**Auszug aus dem Sitzungsbuch
Gemeinde Erdweg**

10. Bebauungsplan Großberghofen-Siedlung Nr. 76, Südlich der Winterstraße - Behandlung und Beschlussfassung der Stellungnahmen zur Auslegung - Satzungsbeschluss

Legende und Planzeichnung:

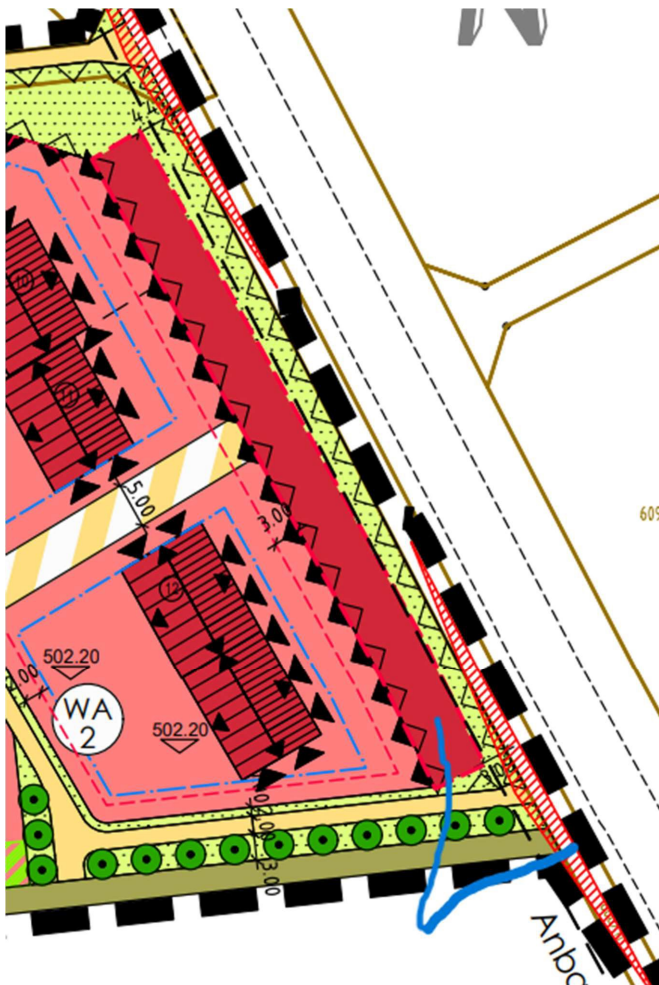
Das Planzeichen „Ortsrandeingrünung“ stimmt nicht mit der Planzeichnung überein. Um Korrektur wird gebeten.

Diese Planzeichen sind nicht aufgeführt und sollten ergänzt werden. Es wird empfohlen, für die Darstellung „Fläche für Maßnahmen zum Schutz vor schädlichen Umwelteinwirkungen - hier Lärm“ eine andere Farbe zu verwenden. Die Farbgebung entspricht der für Wohngebäude und ist daher verwirrend. Auf den Grundsatz der Rechtsklarheit einer Satzung wird verwiesen.

Dem wird entsprochen.

Die Planzeichen sind gemäß PlanZVO eigentlich ‚leer‘, d.h. sie geben die Darstellung der Fläche wieder, in der sie liegen. Eine einheitliche Änderung der Farbe ist daher nicht zielführend, die Darstellung verbleibt wie gehabt.
